CENTRAL SOLAR FOTOVOLTAICA DE PINHAL NOVO

ESTUDO DE IMPACTE AMBIENTAL

Aditamento

2. RESPOSTA AOS ELEMENTOS SOLICITADOS A 4 ABRIL 2018

Desenho A1.2 - Planta de Implantação do Projeto da Central Solar

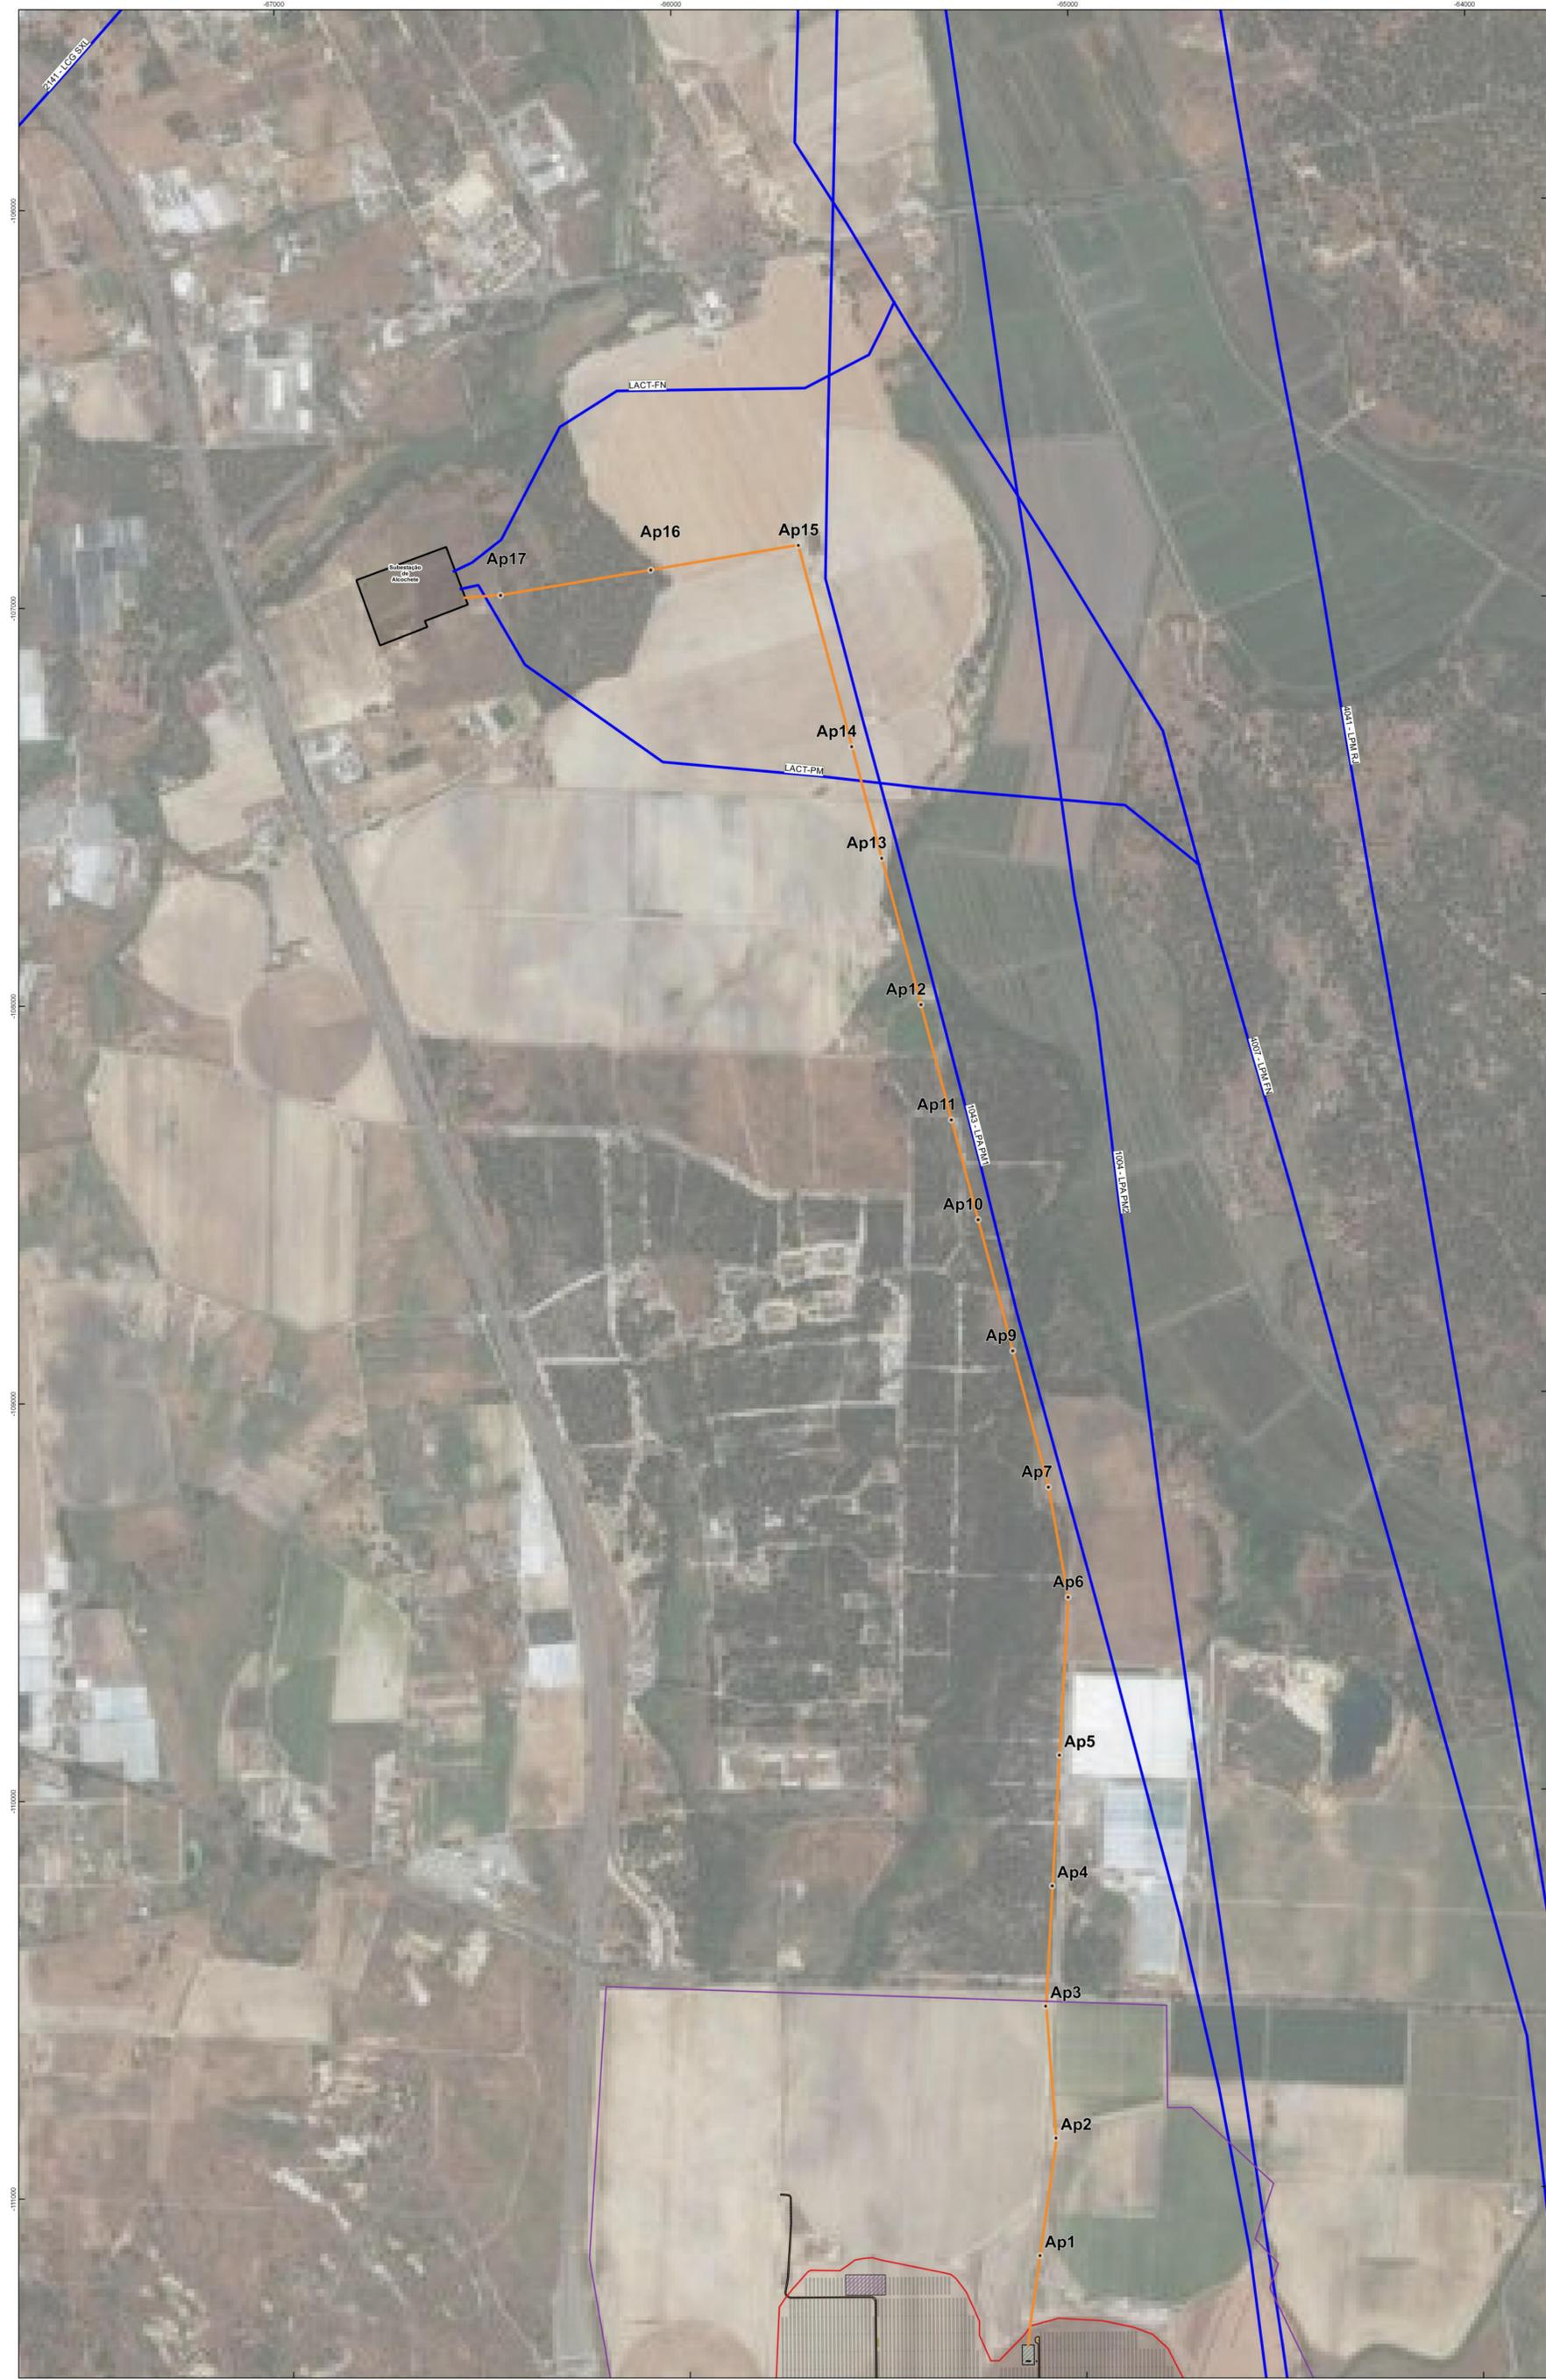
1.1 Apresentar cartografia com localização exata de todo o equipamento a instalar, incluindo os inversores, bem como de Linhas elétricas existentes e a sua designação;

- **Desenho A1.2** – Planta de Implantação da Central Solar (1:3.500), representando exatamente os mesmos elementos que o desenho anterior, mas tendo como base a edição mais recente da Carta Militar 1:25.000 (Folha 443, Edição 5 de 2009);

No **Anexo 4** apresenta-se a localização da fossa estanque sobre a Carta Militar 1:25.000, bem como Plantas, Esquema e Ficha Técnica. A Fossa encontra-se também representada no **Desenho A1.1 e Desenho A1.2**.

Desenho A4 - Bacia Visual - Linha Elétrica

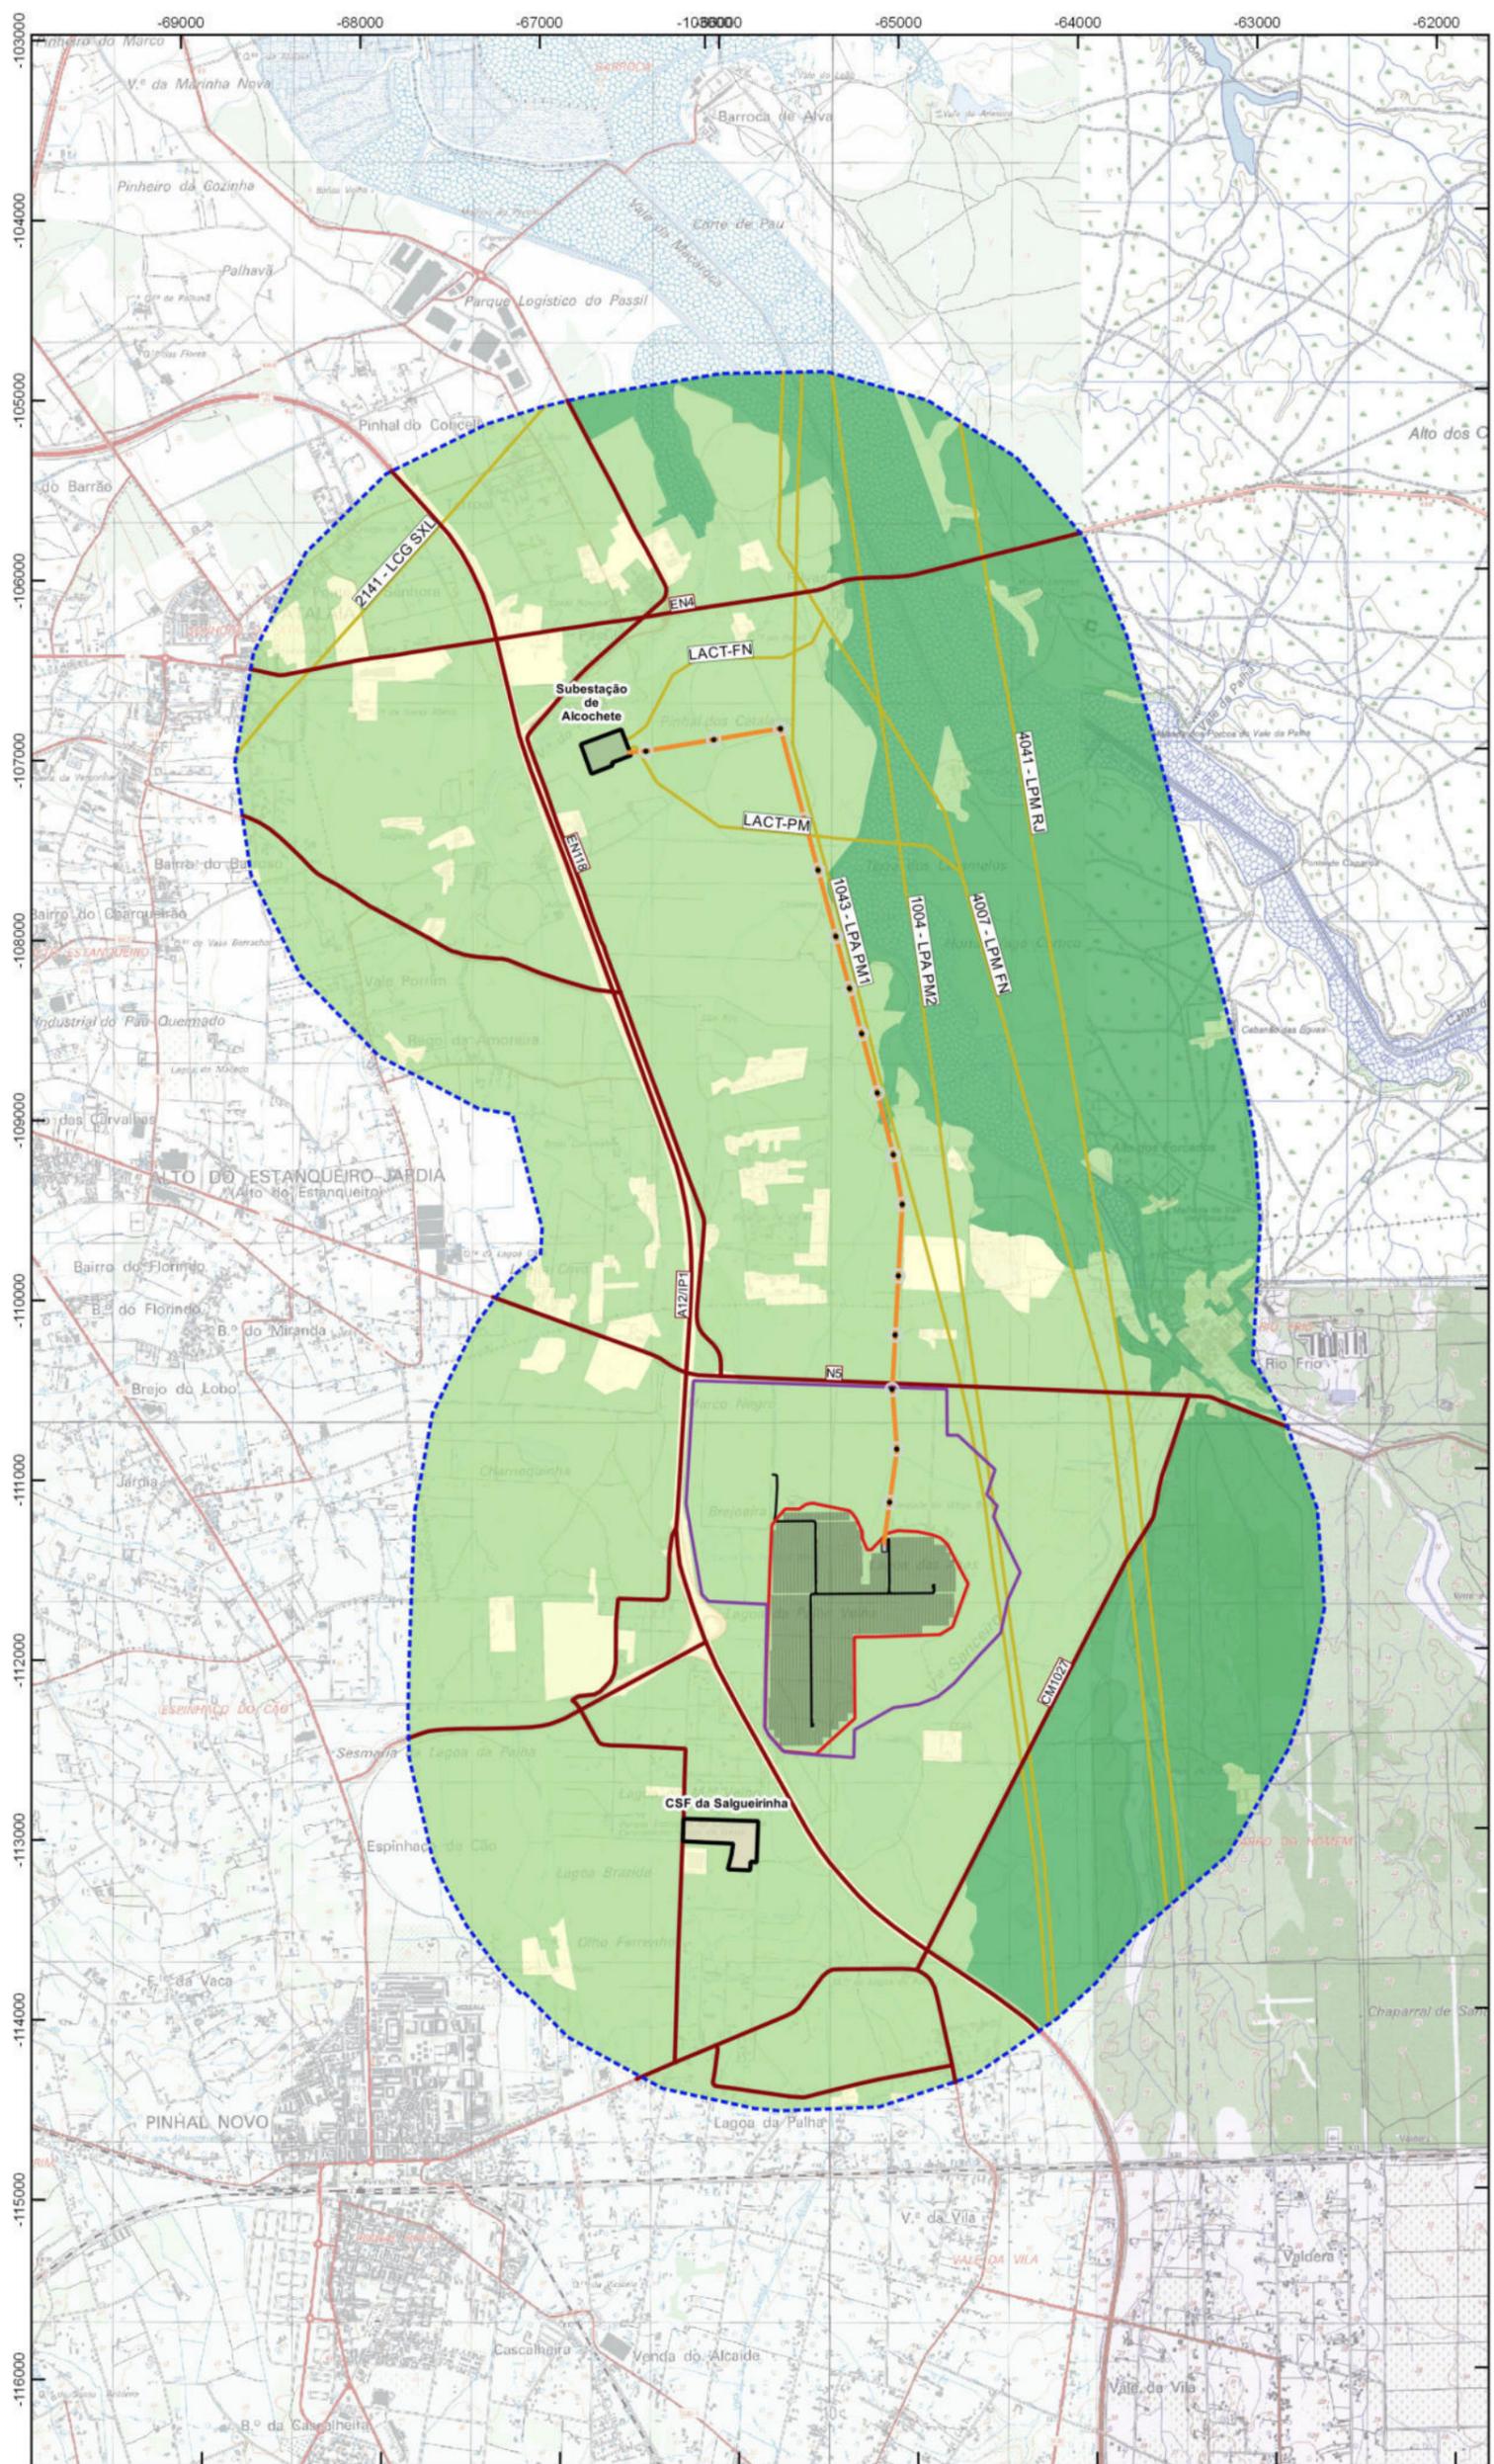
2.3.5 Reavaliar a bacia visual da linha elétrica aérea, dado que, no presente caso, não é expectável que possam existir áreas imediatamente sob a linha e junto aos apoios, das quais as referidas componentes não sejam visíveis. A nova carta a apresentar deverá conter os apoios da linha identificados, através de número ou letra, e na legenda (em quadro ou tabela) para cada um deles deve incluir a sua altura;

No **Desenho A4 – Bacia Visual – Linha Elétrica**, apresenta-se a revisão da bacia visual da linha elétrica. Os pontos utilizados para a geração da bacia foram os apoios da linha elétrica.

Salienta-se, porém, relativamente aos apoios de linha identificados, que estes correspondem a uma proposta preliminar de localização dos mesmos, uma vez que o projeto da linha elétrica está em fase de Estudo Prévio, não estando ainda definida, nem a localização final exata, nem a altura de cada apoio.

Nesta fase está definido que os apoios serão metálicos reticulados e que terão uma altura a partir do solo variável entre os 20,7 m e 39,1 m. Assim, para a geração da bacia visual, considerou-se a situação mais desfavorável, ou seja, 39,1 metros para todos os apoios.
